**SAMODZIELNY PUBLICZNY ZAKŁAD OPIEKI ZDROWOTNEJ
W MYŚLENICACH**

WYJAŚNIENIA TREŚCI SWZ, PYTANIA, ODPOWIEDZI I MODYFIKACJE

Dotyczy: postępowania prowadzonego w trybie podstawowym, na podstawie art. 275 pkt 1 ustawy z 11 września 2019 r. – Prawo zamówień publicznych (Dz.U. poz. 2023 poz. 1605 z póź. zm.), którego przedmiotem jest przebudowa i modernizacja pomieszczeń Szpitalnego Oddziału Ratunkowego w budynku Głównym Szpitala w Myślenicach wraz z zakupem sprzętu i aparatury medycznej. Nr sprawy 15/TP/23.

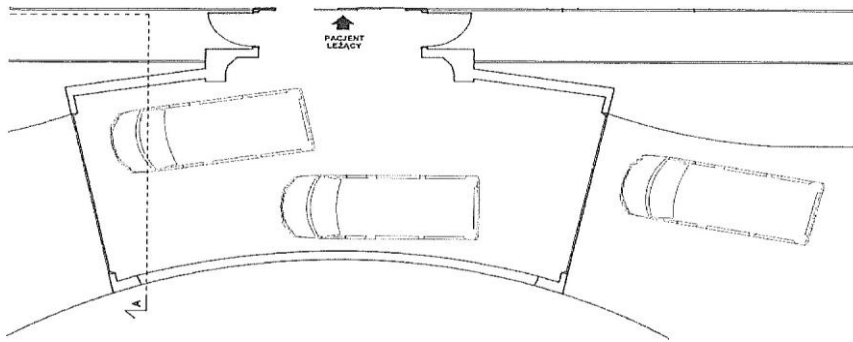
4. Proszę o informację, czy parapety zewnętrzne należy przyjąć do wyceny? Jeśli tak, to proszę o udostępnienie informacji na ich temat.

Odpowiedź: Tak, przy wymianie okien należy wymienić parapety zewnętrzne oraz wykonać stosowne naprawy elewacji w przypadku jej uszkodzenia. Parapety z blachy powlekanej.
